UNIWERSYTECKI DZIECIĘCY SZPITAL KLINICZNY
im. L. Zamenhofs w Białymstoku

PN- 47/25/27/1

Dotyczy: postępowania o udzielenie zamówienia publicznego, prowadzonego w trybie podstawowym Remont dwóch zbiorników retencyjnych na wodę pitną Uniwersyteckiego Dziecięcego Szpitala Klinicznego w Białymstoku – znak sprawy PN-47/25/27

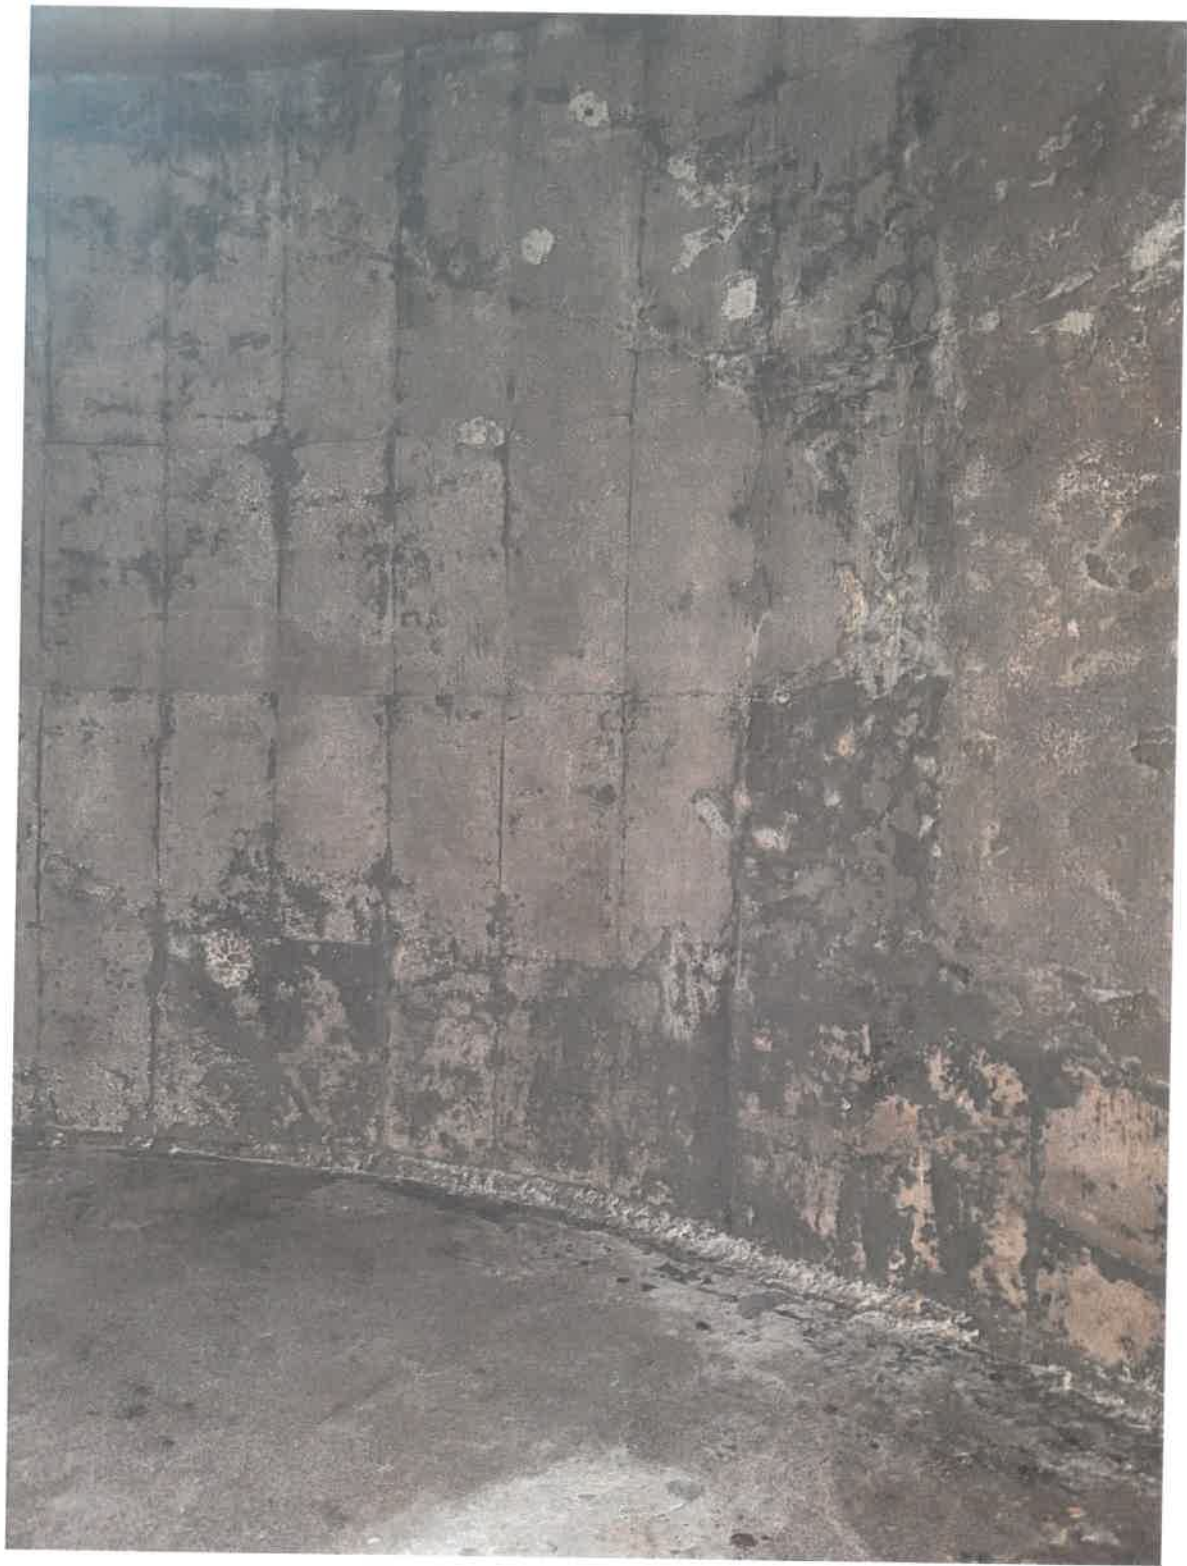
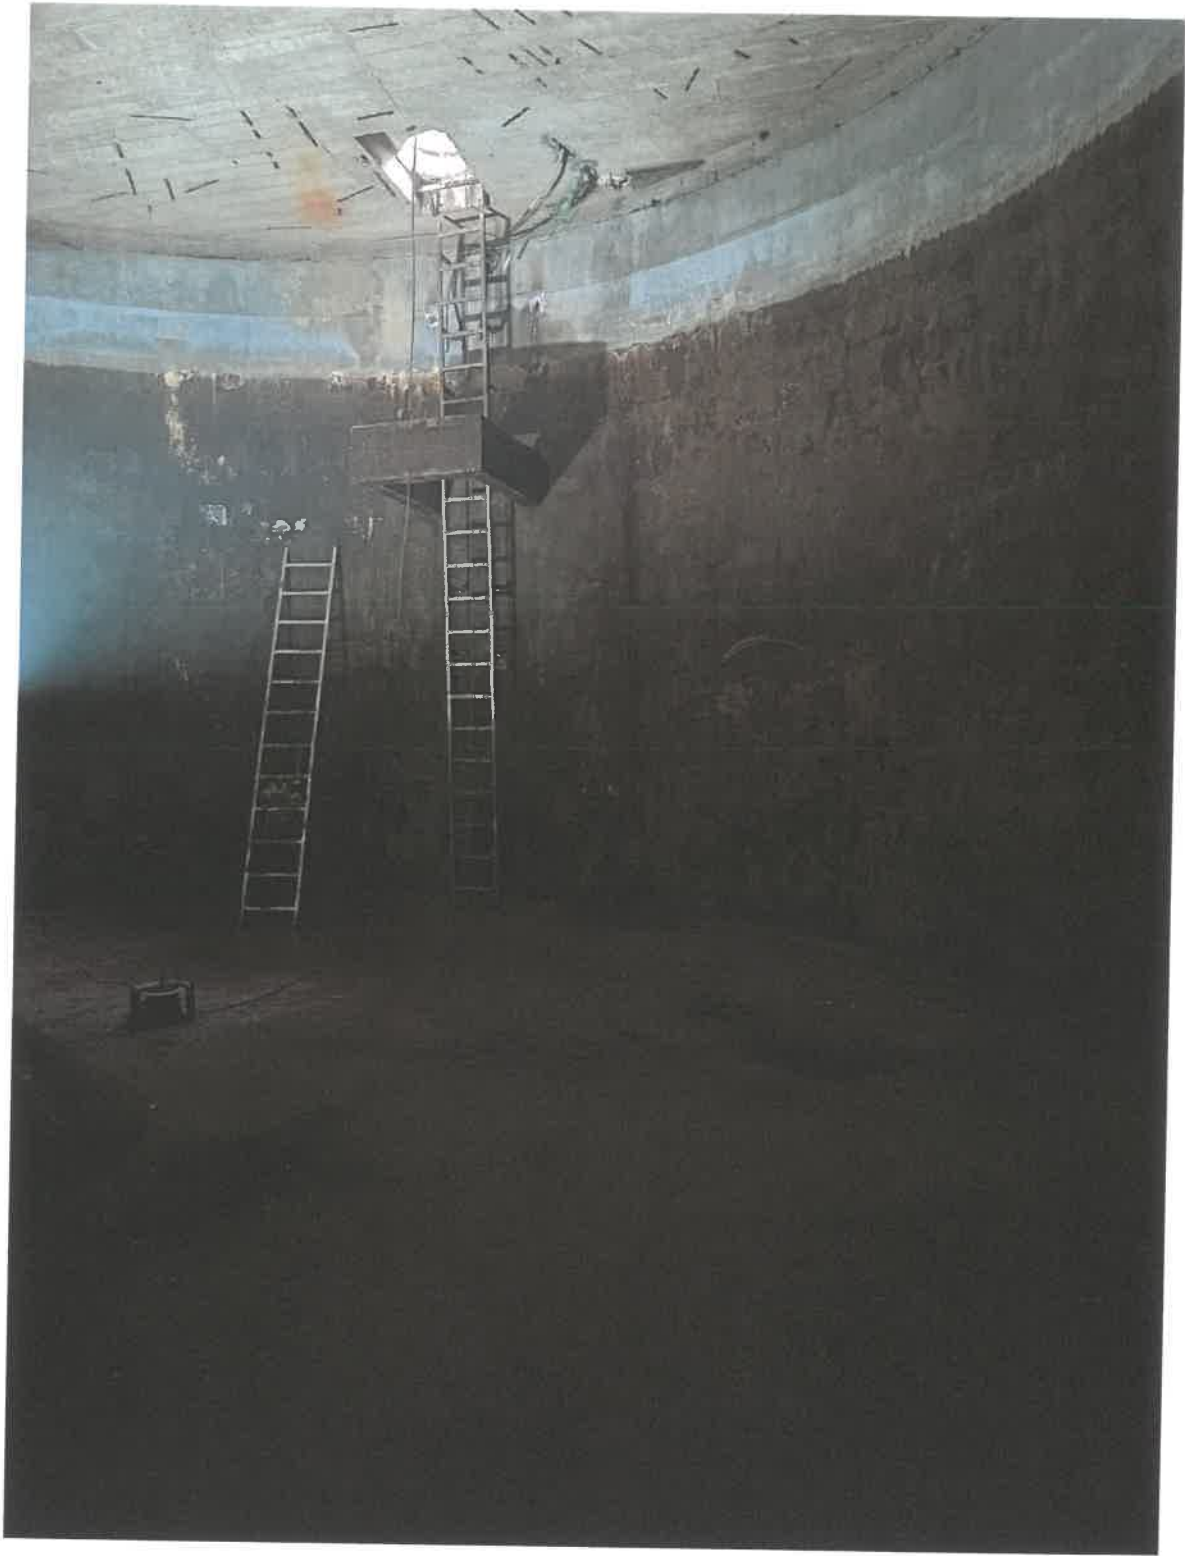
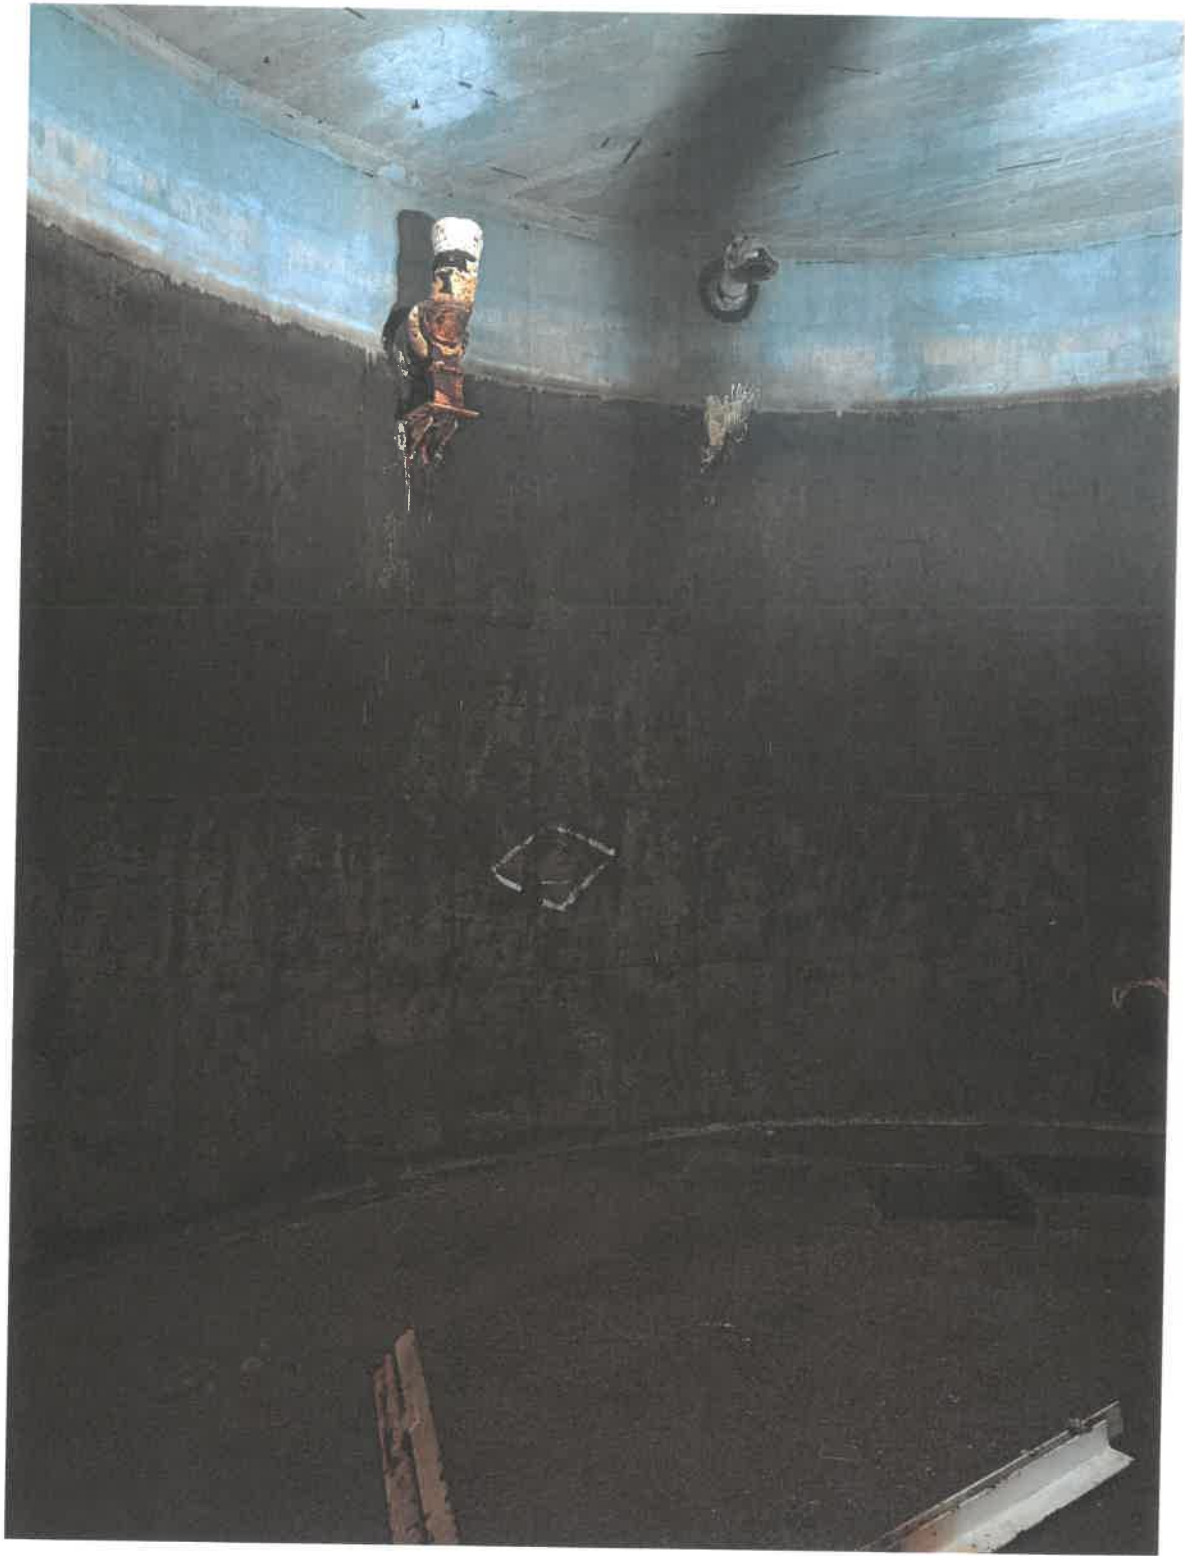
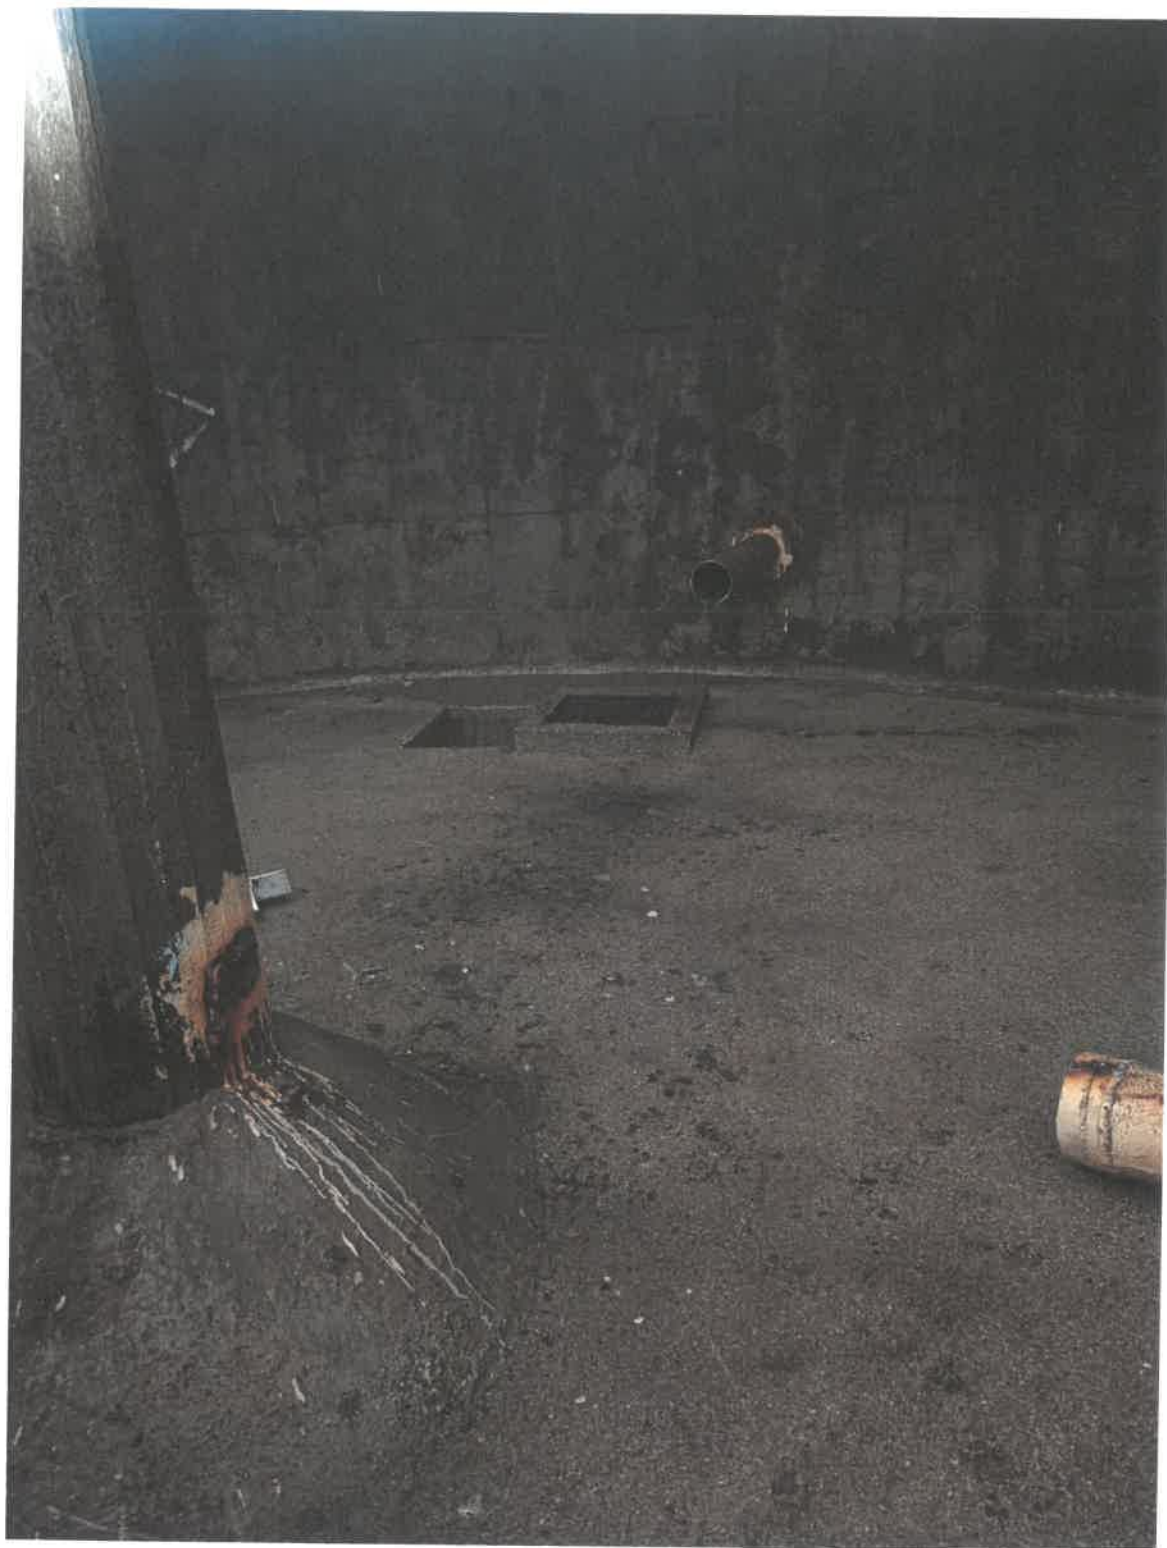
1. W obecnym stanie niemożliwe jest przeprowadzenie wizji lokalnej zgodnie z wymaganiami dokumentacji przetargowej – zbiorniki są napełnione wodą, co uniemożliwia ich oględziny, a każde wejście do wnętrza wiązałoby się z koniecznością ponownej ich dezynfekcji, co generuje dodatkowe koszty i utrudnienia organizacyjne. W związku z powyższym, zwracamy się również z pytaniem, czy Zamawiający dopuszcza możliwość odstąpienia od obowiązku przeprowadzenia wizji lokalnej na rzecz udostępnienia dokumentacji fotograficznej będącej w jego posiadaniu. Będziemy wdzięczni za niezwłoczne odniesienie się do niniejszego pisma, co umożliwi nam właściwe przygotowanie oferty z uwzględnieniem rzeczywistego zakresu prac.

3. Czy posiadają Państwo, szkic/projekt obecnej armatury, która będzie podlegać wymianie? - montaż nowej armatury wewnętrznej i orurowania wykonanego ze stali AISI304, przesłania

6. Czyszczenie elementów stalowych. Proszę o podanie rodzaju oraz wielkości elementów stalowych podlegających czyszczeniu

ODPOWIEDŹ: Zamawiający odstępuje od obowiązku przeprowadzenia wizji lokalnej na rzecz udostępnienia dokumentacji fotograficznej będącej w jego posiadaniu. Prace remontowe zbiorników należy wykonać etapowo tj. najpierw jeden zbiornik a później drugi.

ODPOWIEDZ: Zamawiający nie posiada szkicu, na w/w zdjęciach widać co należy wymienić.

ODPOWIEDZ : Zamawiający informuje iż czyszczeniu podlegają rury doprowadzające wodę około 1 mb średnicy 150, na w zamieszczonych zdjęciach widać co podlega czyszczenia
